Informe Consolidado de Solicitud de Aclaraciones, Rectificaciones y/o Ampliaciones a la Declaración de Impacto Ambiental del Proyecto "La Mocha Solar"

Nombre del Titular : LA MOCHA SOLAR SPA
Nombre del Representante Legal : Carlos Andrés José Cabrera Rivas
Dirección : AUGUSTA 1577 EDIF 1 OF 406 PS 4 LAS CONDES

Figura 1: Cercanía de línea de alta tensión, con la línea de transmisión del proyecto “*Línea de Transmisión 1x66 kV Montenegro – Lucero*”

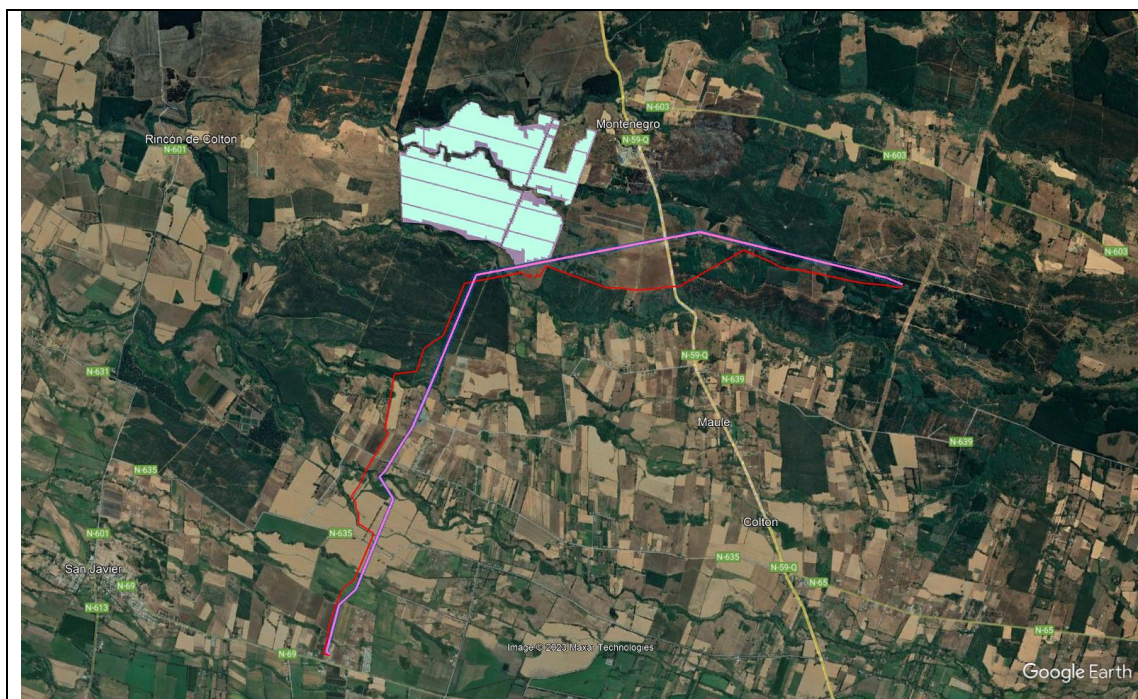
- 4.1 En Tabla 13 del capítulo 2, se identifica entre los proyectos susceptibles a generar efectos sinérgicos al proyecto “*Línea de Transmisión 1x66 kV Montenegro – Lucero*” aprobada mediante RCA N° 2023160012 del 18 de enero del 2023, para el cual el titular declara: “*Es importante indicar que el Proyecto La Mocha Solar respeta el trazado el proyecto de la Línea de Transmisión 1x66 kV Montenegro – Lucero, contemplando la faja de servidumbre libre de partes u obras. Por otro lado, el proyecto Línea de Transmisión 1x66 kV Montenegro – Lucero tiene como fecha de construcción en febrero de 2023, en tanto que el Proyecto La Mocha comprende el inicio de la fase de construcción en marzo de 2026, por lo que las construcciones de ambos proyectos no se traslaparán. También es importante mencionar que no habrá partes u obras en común entre ambos proyectos.*”

Al respecto, se solicita a titular ampliar antecedentes sobre el efecto sinérgico durante la fase de operación, toda vez que se observa que la línea de transmisión del proyecto “*Línea de Transmisión 1x66 kV Montenegro – Lucero*” se emplaza paralela y cercana en muchos tramos a la línea de alta tensión contemplada para el presente proyecto en evaluación, ver figura a continuación.

Figura 2: IGM escala 1:50.000 “CHILLAN”

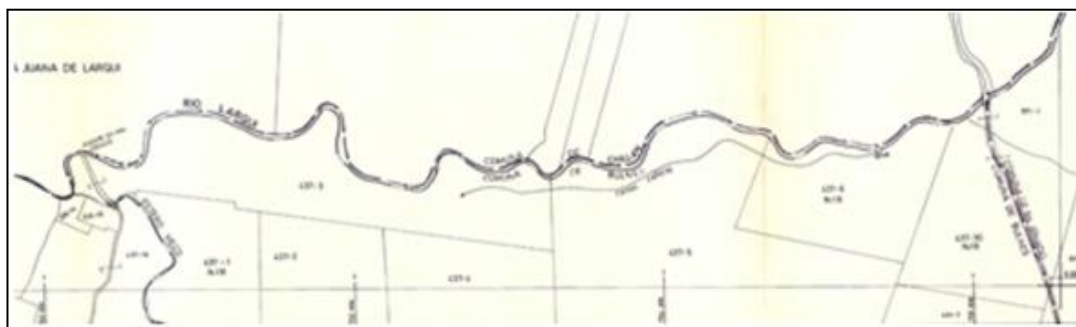
- 4.4 En carta IGM escala 1:50.000 “CHILLAN” se verifica la existencia de una laguna, luego de un desarrollo de unos 500 metros descarga las aguas en el río Larqui. Según el diseño propuesto, se interviene dicho cauce natural, identificado como N° 3 en la Figura 28 del capítulo 1 de la DIA. Al respecto, el titular del proyecto deberá hacerse cargo de esta modificación de este cauce

natural, mediante la presentación del PAS 156 y/o 157 según corresponda. Asimismo, consultado el estudio denominado CATASTRO GENERAL DE USUARIOS DE GUAS DE LOS RÍOS ITATA Y DIGUILLÍN, VIII REGIÓN, planos 49 y 54, se observa la existencia de canales de riego ubicados en la zona donde se desarrollará el proyecto. En caso de que se intervenga el trazado de dichos canales, se requiere la presentación del PAS 156 y/o 157 según corresponda.

Figura 6: Punto de referencia estimado de la integrante de la Asociación Indígena Rayen Mapu en relación al proyecto.

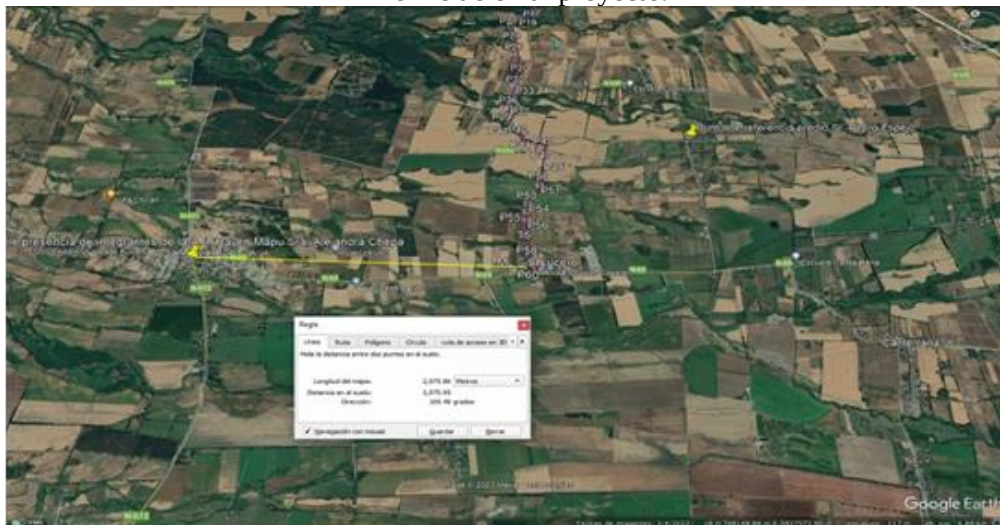
Con la información recabada y al contrastar los antecedentes expuestos por la DIA y su KMZ y la proyección referencial de la vivienda (que se poseía en base a los datos recabados en la DIA “Línea de Transmisión 1x66 kV Montenegro – Lucero”) se utilizó el programa Google Earth para marcar el hito de importancia, que se presenta a continuación. Se estimó que, en relación al punto de referencia, se encontraría a, aproximadamente 2,95 kilómetros de distancia del trazado de la línea eléctrica del proyecto “La Mocha Solar”. Se presenta el detalle a continuación:
